## Complément à l'étude d'impact

ZAC de La Plesse

BETTON (35)

Dossier 5606167 - Avril 2018

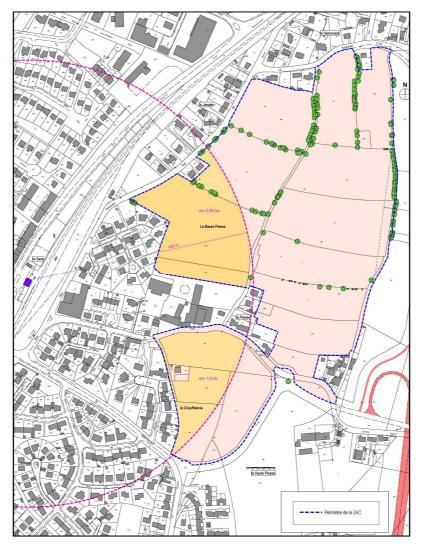
« Le projet présente une densité modulée de 45 logements à l'hectare sur une superficie de 4.45 ha (soit 201 logements) pour les constructions les plus proches de la gare et du pôle multimodal, et de 30 logements à l'hectare minimum sur 14.40 ha (soit 432 logements) pour le reste de la ZAC. Le dossier ne donne cependant aucune justification sur ces résultats et sur les modes de calcul de la densité. »

L'AE recommande au porteur de projet de justifier sa méthode de détermination des densités retenues. (Avis page 4/8).

Schéma d'aménagement retenu – secteur de la Plesse – la Chauffeterie (Archipole)

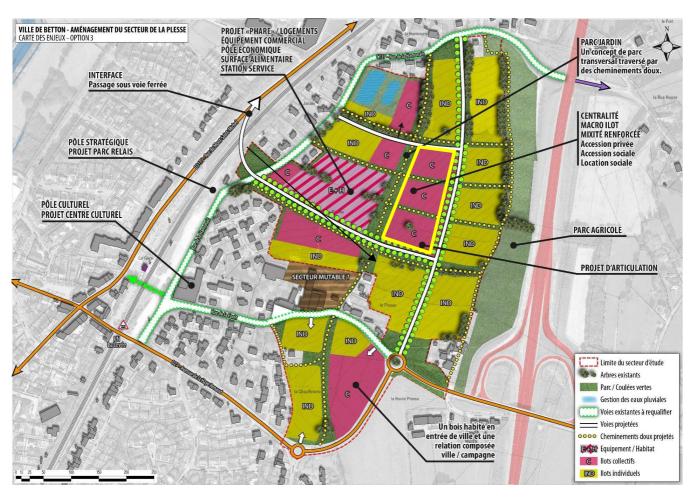
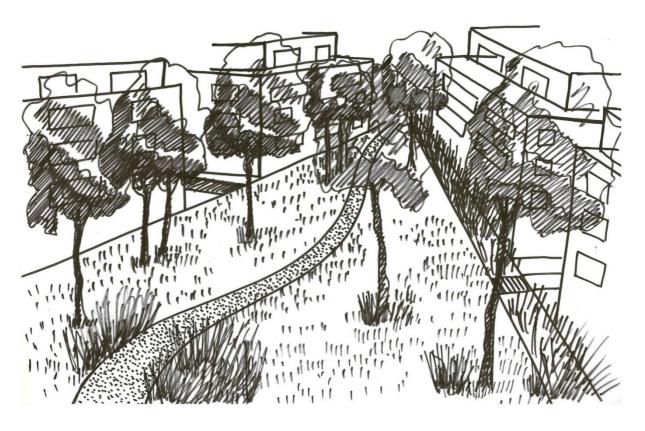
« Le projet prévoit différentes formes urbaines en R+2+C ou R+3+C implantées de façon à respecter la topographie du lieu. Le projet envisage d'aménager une transition paysagère en entrée de ville depuis le RD 175, notamment par la création d'un bois dit « habité ». Le parc central, les haies bocagères et les boisements nouveaux, ainsi que le renforcement des chemins existants, visent à quadriller le site de trames végétales. L'absence de croquis ou de photo-montage, ne permet toutefois pas de représenter la qualité de l'intégration paysagère du projet ».

L'AE recommande au porteur de projet de dresser les perspectives simulant le projet achevé, justifiant de l'ambiance générale recherchée, depuis différents points de vue, rapprochés et lointains. Elle recommande également d'expliquer la notion de bois habité pour lesquels il est nécessaire de décrire l'importance donnée aux nouvelles plantations, comme le choix des essences locales, non allergisantes, non invasives, ... (Avis page 7/8).

Le projet de paysage a pour but d'offrir une forte capacité d'intégration du bâti et de venir composer avec celuici afin de créer une morphologie urbaine de grande qualité.

Tout d'abord, pour le macro-îlot, qui est le lieu d'implantation des collectifs, un parc paysager de 1,5 ha est développé en espace de centralité en organisant l'implantation des immeubles collectifs et la surface commerciale. Ainsi, le bâti s'implante en rive de ce parc et en façade sur le parc offrant aux appartements une vue de grande qualité. Le parc sera planté de grands arbres développant des volumétries à l'échelle du bâti. Par ailleurs, le macro-îlot est conçu pour un usage complètement piéton et uniquement distribué par les rues périphériques.

En complément du parc public de centralité, chaque immeuble de logement pourra développer des jardins en pied d'immeubles qui pourront avoir un statut privatif.
